OPINIA NR 004/10/15

W wyniku przeprowadzonych oględzin – ekspertyzy urządzeń kominowych, wentylacyjnych w Świnoujście ul. Szopena nr 3/4a sporządzona przez posiadającego wymagane uprawnienia mistrza kominiarskiego Marek Nędza w celu:

OPINIA NR 005/10/15

W wyniku przeprowadzonych oględzin – ekspertyzy urządzeń kominowych, wentylacyjnych w **Świnoujście ul. Szopena nr 3/6a** sporządzona przez posiadającego wymagane uprawnienia mistrza kominiarskiego Marek Nędza w celu:

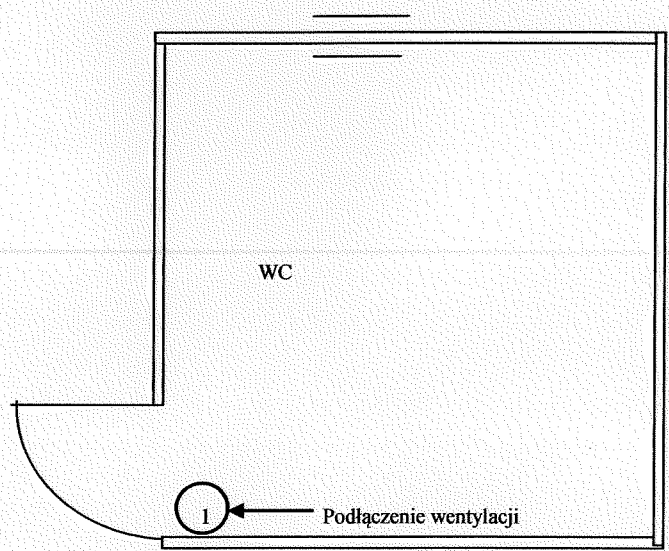
Ze względu na brak wolnych przewodów kominowych do wykorzystania, dla podłączenia wentylacji wc dla lokal mieszkalnego nr 4a, należy wyprowadzić przewód wentylacyjny przez sufit wc przewodem nr 1 (rysunek strona nr 2) na wysokości min 0,6m ponad połac dachu klatki. Przewód wentylacyjny musi być dwupłaszczowy i wykonany z materiału niepalnego. Wszystkie materiały muszą posiadać odpowiednie atesty.

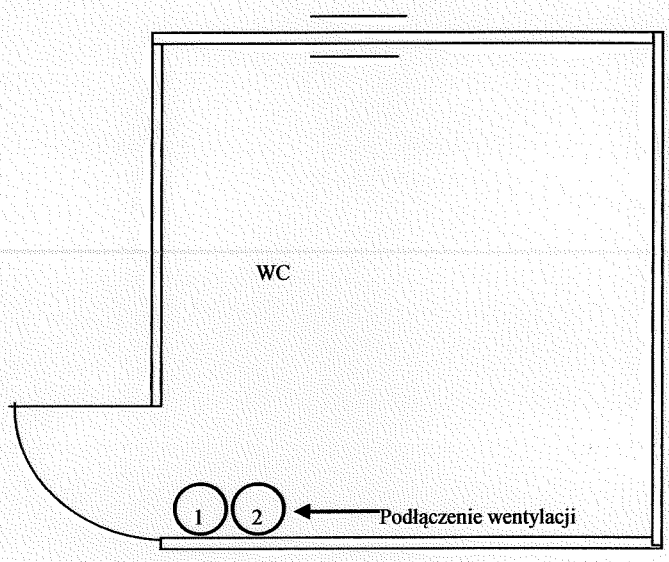
Ze względu na brak wolnych przewodów kominowych do wykorzystania, dla podłączenia wentylacji w c dla lokal mieszkalnego nr 6a, należy wyprowadzić przewód wentylacyjny przez sufit w c przewodem nr 2 (rysunek strona nr 2) na wysokości min 0,6m ponad połąć dachu klatki. Przewód wentylacyjny musi być dwupłaszczowy i wykonany z materiału niepalnego. Wszystkie materiały muszą posiadać odpowiednie atesty.
